PROGETTO DI UN IMPIANTO HTC PER IL RECUPERO DI FANGHI DERIVANTI DAL TRATTAMENTO DI REFLUI CIVILI

"STUDIO PRELIMINARE AMBIENTALE"
VALUTAZIONE DI ASSOGGETTABILITA' ALLA VIA
COMMITTENTE: DIGI COSTRUZIONI S.R.L.

[Riferimento: prot. n. 0281451 del 08/07/2024 - Codice pratica: 24/0281451]
COMUNE DI L'AQUILA, LOC. NUCLEO INDUSTRIALE DI SASSA

CONTRODEDUZIONI A PARERI E OSSERVAZIONI PRESENTATI DA ENTI COINVOLTI NEL PROCEDIMENTO

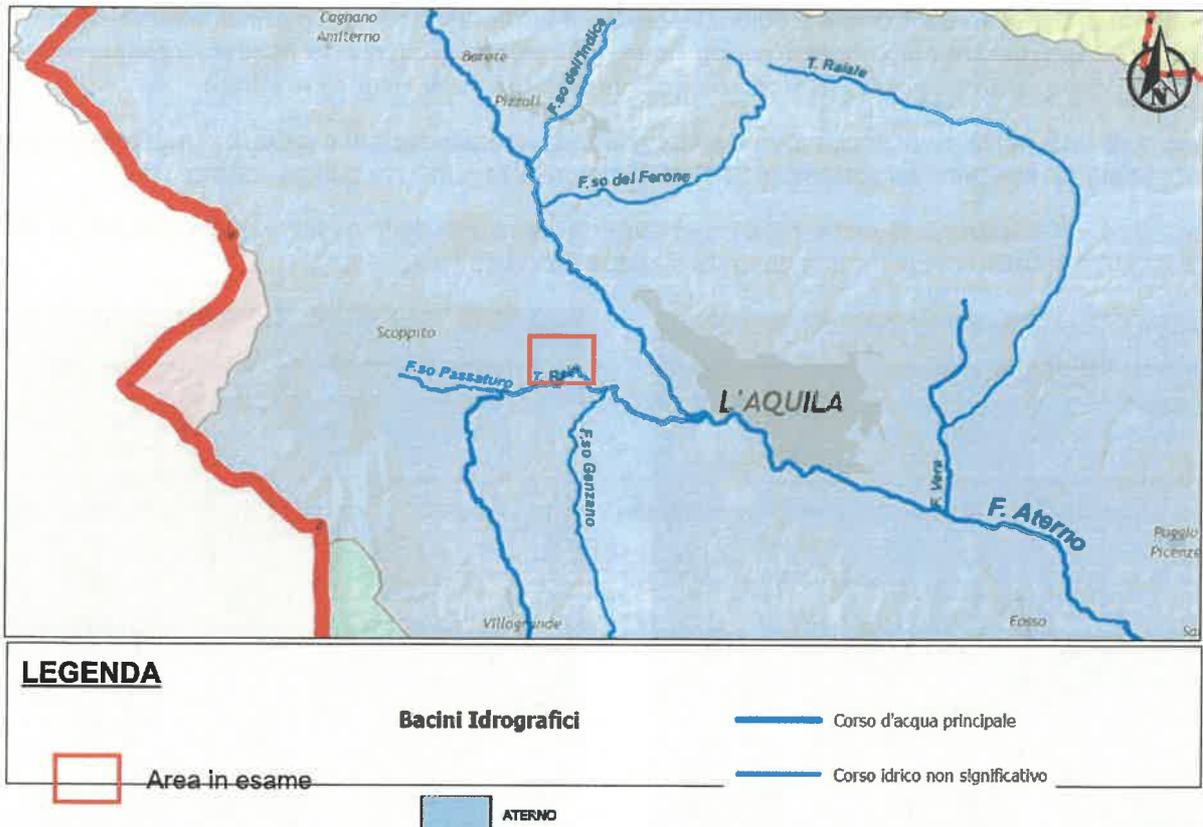
In merito alle osservazioni presentate dal Comune di L'Aquila nel parere con nota del 12/07/2024, in particolare per i rilievi sollevati sul piano delle caratteristiche di permeabilità dei suoli e sull'assenza di uno studio idrologico e/o idraulico del corso d'acqua denominato torrente Cavone, si comunica che è stata effettuata un'analisi del contesto idrogeologico, con particolare riferimento alla necessità di **fornire ulteriori dettagli relativi al torrente Cavone** (elaborate dal Dott. Geol. Giuseppe Giannascoli in collaborazione con Ing. Simone Di Girolamo), un corso d'acqua in cui confluiscono, nelle condizioni di sicurezza del caso, gli effluenti trattati dal processo:

Dalla consultazione della Carta dei corpi idrici superficiali e relativi bacini per la Regione Abruzzo (Elaborato 1-1, Piano di tutela delle acque, Servizio Acque e Demanio Idrico, Direzione Lavori Pubblici, Servizio Idrico Integrato, Gestione Integrata dei Bacini Idrografici, Difesa del Suolo e della Costa, scala 1:250.000, **Fig. 1**), emerge come nell'area in esame il bacino idrografico suddetto sia associato al corso d'acqua principale costituito dal **Torrente Raio**, affluente del **Fiume Aterno**, il quale rappresenta un corso d'acqua significativo di prim'ordine.

Il **torrente Raio** è uno dei principali affluenti del fiume Aterno nella zona. Il suo bacino ha una superficie di ca. 230 km² e durante il suo corso raccoglie le acque di numerosi fossati e torrenti minori, tra cui il Torrente Cavone, il quale interessa l'area in esame. La sua portata varia significativamente a seconda della stagionalità e degli eventi meteorologici, con un regime idrico influenzato principalmente dalle precipitazioni. La capacità di assorbire ulteriori volumi d'acqua, inclusi quelli provenienti dall'affluente citato, dipende dalla quantità d'acqua presente nei fossi e dalla portata massima gestibile. In particolare, il Torrente Cavone, di cui si tratta nella presente, è un affluente di un fossato privo di toponimo, affluente del Torrente Raio, che a sua volta si immette nel corso del Fiume Aterno.
